# ИГЛЫ АЛМАЗНЫЕ

ГОСТ 17564-85

## Изменение № 1 ГОСТ 17564—85 Иглы алмазные. Технические условия

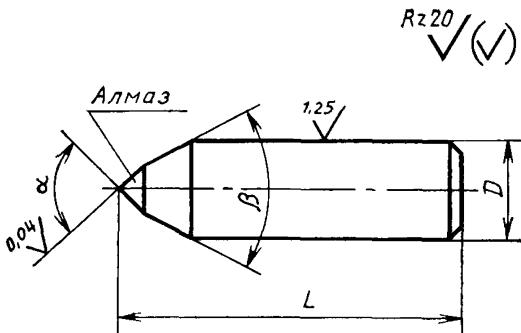
Чертеж. Заменить размер:  $\beta$  на  $\beta^*$ ; дополнить сноской: «\* Размер обеспечивается инструментом».
